I. Vorlage

Beratungsfolge - Gremium	Termin	Status
Bau- und Werkausschuss	10.02.2021	öffentlich - Beschluss

Hornschuchpromenade - Verkehrsberuhigter Bereich - Vorlage zum Antrag der Stadtratsfraktion B90/Die Grünen vom 11.1.2021 zum BWA 01/2021

Abbildung 1: Zeitbedarf bei Realisierung eines verkehrsberuhigten Bereichs

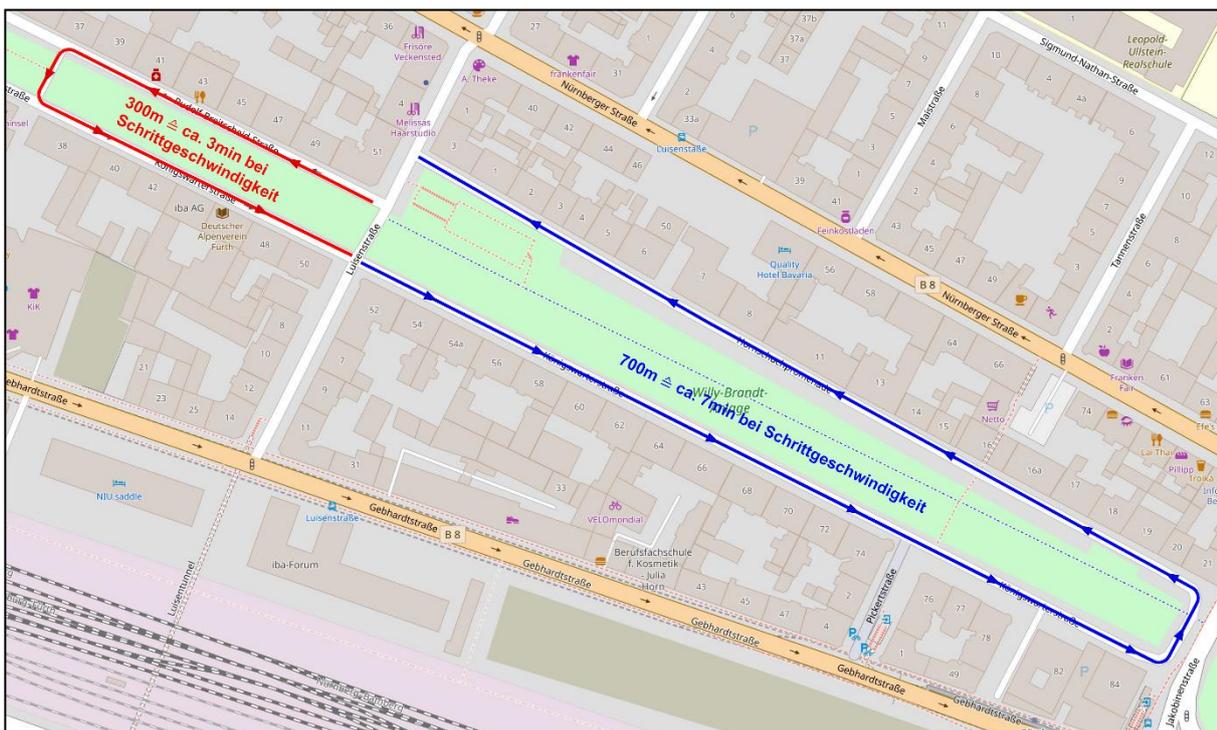
Die heutige Verkehrsregelung sieht eine Führung des Verkehrs mit Einbahnstraßen vor. Diese sollte auch nach den bisherigen Planungen zukünftig beibehalten werden. Bei Einführung eines verkehrsberuhigten Bereichs würde die Durchfahrt des östlichen Bereichs über die Königswarterstraße und die Hornschuchpromenade bei Schrittgeschwindigkeit (6 km/h) rechnerisch ca. 7 Minuten dauern. Für den westlichen Bereich über die Rudolf-Breitscheid-Straße und die Hornschuchpromenade ist mit ca. 3 Minuten für die Durchfahrt zu rechnen. Dies ist in beiden Fällen den Verkehrsteilnehmern (Kfz und Rad) nicht zuzumuten. Viel wichtiger jedoch: die Akzeptanz gegenüber einer solchen Maßnahme wird nur sehr gering sein.

Aus diesem Grund müsste die Anordnung der Einbahnregelung aufgehoben werden und die Hornschuchpromenade, Rudolf-Breitscheid-Straße und Königswarterstraße im Gegenverkehr betrieben werden.

Die Aufhebung der Einbahnstraßenregelung führt dazu, dass sich die Verkehrsteilnehmer den kürzesten Weg aus dem Gebiet suchen und es damit zwangsläufig bei nahezu jedem Verlassen des Gebiets zu einem Wendevorgang kommt. Dies ist nicht die Absicht eines verkehrsberuhigten Bereichs. Die Maßnahme würde auch nur bedingt helfen, da Anwohner im östlichen Bereich der Hornschuchpromenade (z.B. Hornschuchpromenade 19) weiterhin ca. 7 Minuten in der Summe der An- und Abfahrt benötigen.
